西東京市立中原小学校建替協議会
検討結果報告書

平成 29 年 2 月

西東京市立中原小学校建替協議会

(ア) A案

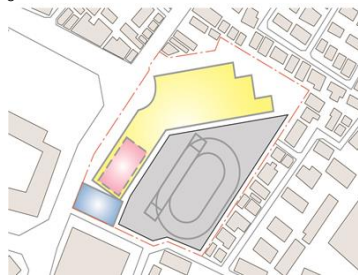
既存施設の配置を踏襲した案であり、校舎形状が北西の敷地に沿って配置されるため一棟建となる。校舎の階構層は4階となり、普通教室は4階まで配置される。体育館は校舎一部の2階から4階に位置し、プールは敷地南側地上に位置することが特徴である。

A案は、現有施設とほぼ同様の配置のため、敷地形状を活用した配置ではあるが、現有施設の欠点を継承することにもなる。具体的には、校庭が不整形であることや敷地隣接居住者への環境騒音のことであり、これらの課題は現有施設の配置上の問題であると考えられる。また、動線が窮屈であることや施設内に死角が多数発生する可能性への懸念、建替を契機に新生中原小学校として再出発するに当たって、現有施設と同様の配置が適切か否かを問う意見が出された。

(イ) B案

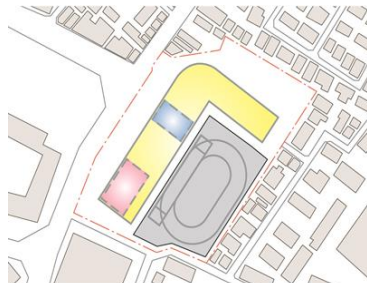
敷地北側及び西側に2棟建の校舎を配置する案である。校舎の階構層は4階であり、普通教室は3階まで配置される。体育館は校舎一部の2階から4階に位置し、プールは校舎4階（屋上）に位置することが特徴である。

B案は、A案で問題とされた現有施設の欠点を解消し、かつ、現有施設の建築時に想定されていなかった活動のスペース等を建替配置案で確保可能となることから、建替コンセプトを具現化する案として評価を受けた。

そのため、本建替協議会では、各委員から最も評価の高かったB案を基本配置案としたが、他2案のメリットを盛り込むこと、特別支援学級との隔たりを生みださないこと、安全な動線を確保することなどが検討課題として出された。

(ウ) C案

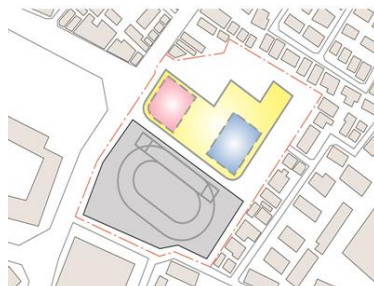
敷地北側に1棟建の校舎を配置する案である。校舎の階構層は5階であり、普通教室は4階まで配置される。体育館は校舎一部の2階から4階に位置し、プールは校舎5階（屋上）に位置することが特徴である。

C案は、B案と同様に現有施設の欠点を解消し、多様な活動を可能にする配置であることが評価された。しかし、階構層が5階までとなり、ビル形状の建物が地域からの親しみを受けにくいという指摘や災害時の避難体制に問題が生じるのではないかと指摘があった。

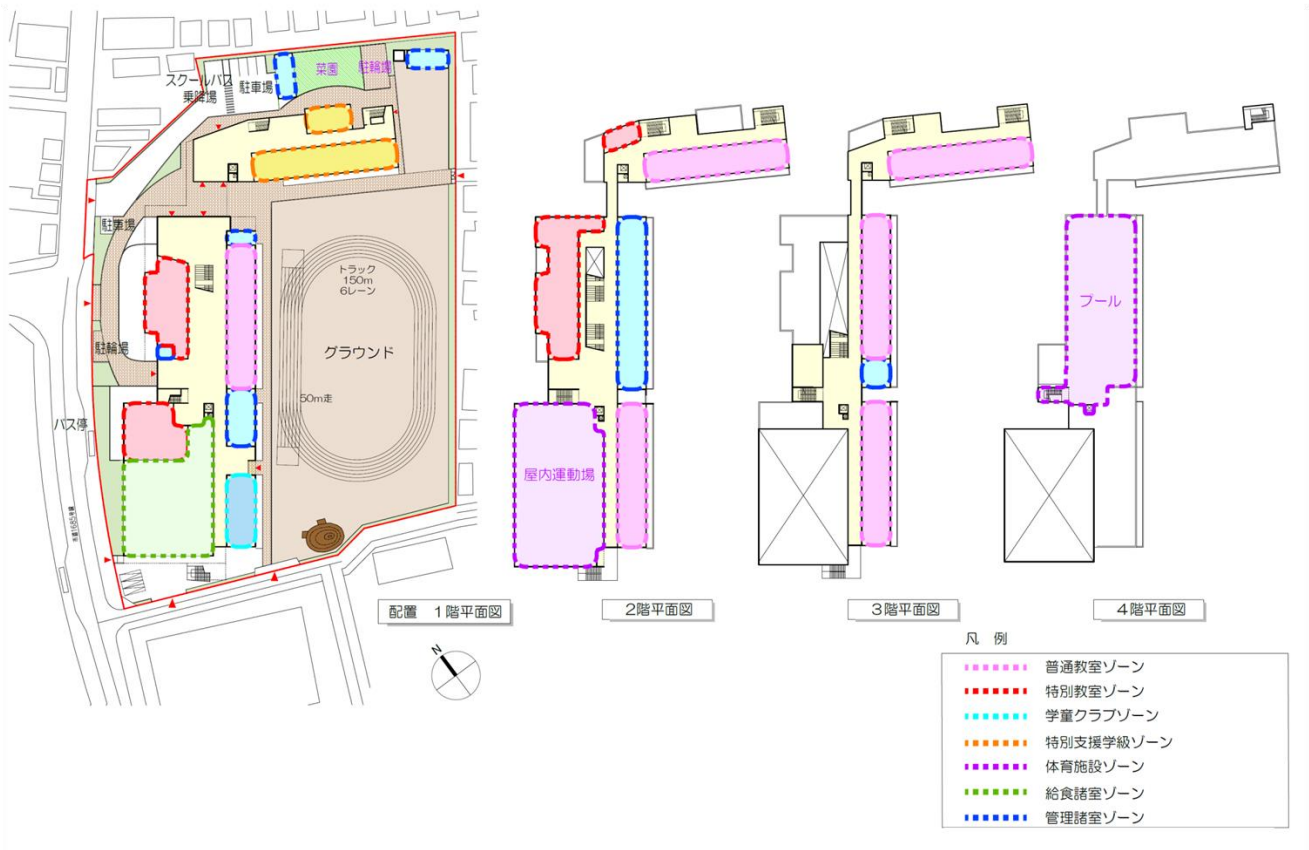
事務局から提示された平面案では、共通事項が3点あった。1点目は、校庭を整形に保ちつつ、敷地の余地につきプレイコートを設置すること。2点目は、全ての普通教室が校庭に面した1階から3階に配置されること。3点目は、特別教室やテラスなどを西側道路沿いに配置することで、地域に対して学校活動を発信できるようにすること。

その他、本建替協議会での検討結果が校舎形状等に反映されるため、特別支援学級と昇降口については、重点的に検討が行われた。

検討事項となったのは、1フロアに教室をまとめて配置するのか、2フロアにまたがり教室を配置するかという点であったが、学習指導等の観点から1フロアに教室をまとめて配置するのが適当であるとの結論に至った。

検討事項となったのは、昇降口を校舎間のプロムナード面に設けるか、校庭側に設けるかという点であったが、校庭側の昇降口では、校庭から砂の吹き込み等に懸念が示され、プロムナードに面した昇降口とすることが適当であるとの結論に至った
